Dopravní podnik Ostrava a.s.

„Dodávka 24 ks nových jednočlánekových elektrobusů a 2 ks nabíjecích stanic“

VYSVĚTLENÍ, ZMĚNA NEBO DOPLNĚNÍ ZADÁVACÍ DOKUMENTACE

Výkres a obrázek k požadavku 3.9.1

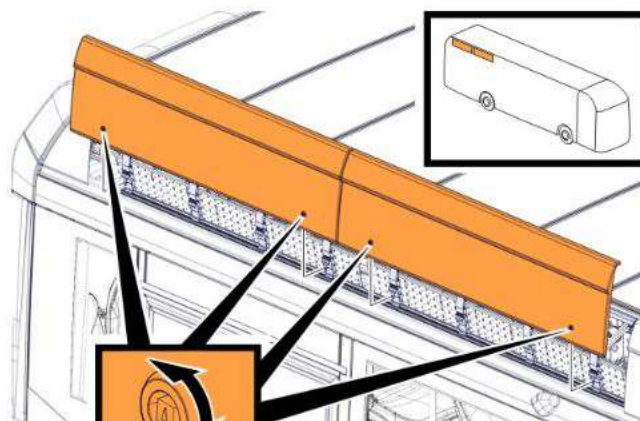
Požadavek 3.9.1: Je možno považovat certifikaci kabeláže dle normy R118.02 jako dostatečnou?

Je možno akceptovat přístup k bateriím odklopením bočních spoilerů se zajištěním?
Viz obr. níže

Bateriové boxy jsou vyměnitelné a zakryté shora. Jejich výměna/ manipulace se provádí na konci životnosti. Toto zakrytí se neodklápí nýbrž odnímá celé. Je možno akceptovat toto řešení?
viz obr. níže

Výkres a obrázek k požadavku 4.5

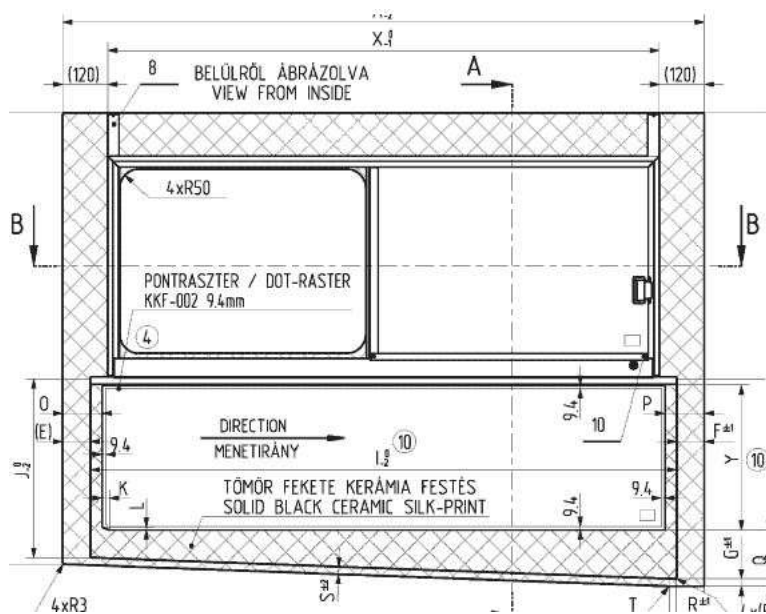
Požadavek 4.5: Je možno akceptovat otevíratelné stranová okna v provedení dle obrázku a výkresu níže?

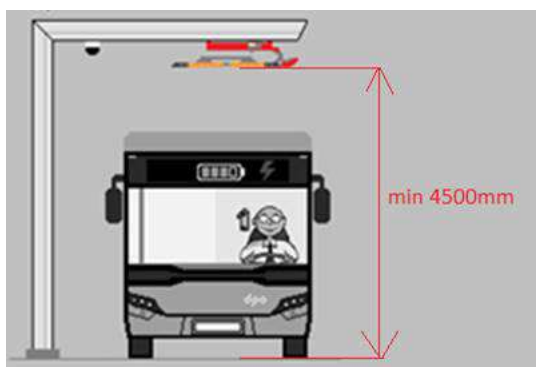
Prosíme o vyjasnění, jaký přesně systém má objednatel na mysli?

Zadavatel ponechává technické řešení sledování tolerance pro přistavování vozidel pod nabíjecí rameno na dodavateli. Toto zařízení musí elektronicky nebo mechanicky navést

přistavované vozidlo pod rameno nabíjecí stanice do tolerancemi stanovené polohy a tímto umožnit zahájení nabíjecího procesu.
